Servicemeddelande

AVD. 2	GRUPP 26	NR 204
-----------	-------------	-----------

BETR.
Ditsättning av termostat

Ditsättning av termostat

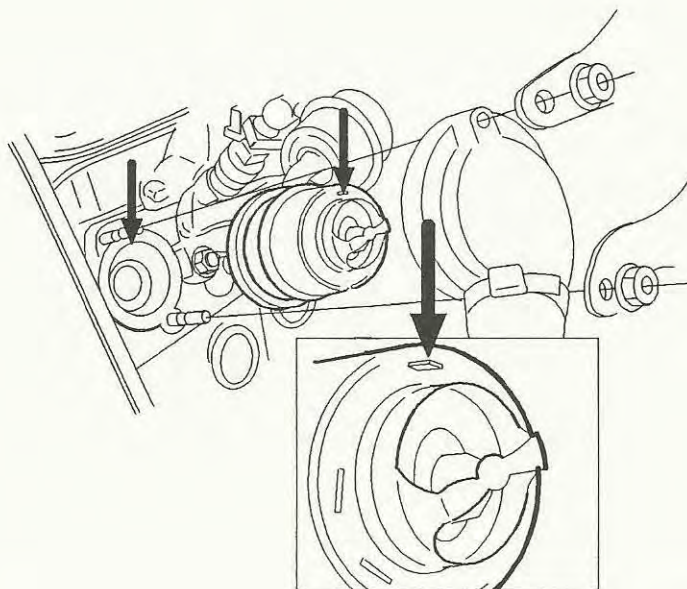
Vid byte av termostat, se till vid ditsättning att urlufts-nippeln kommer uppåt som bilden nedan visar. Nippeln är liten, så det är lätt att förbise att den finns.

Om urlufts-nippeln monteras fel (nedåt) kan det bildas en luftficka i toppen av termostathuset med funktionsstörningar som följd.

Var god skriv in

i servicehandbok Avd 2 (25-29) Motor B17, B19, B21, B23 240 1975-1985, sidan 82, vid arbetsoperation A12 : "Se även servicemeddelande 2-26-204"
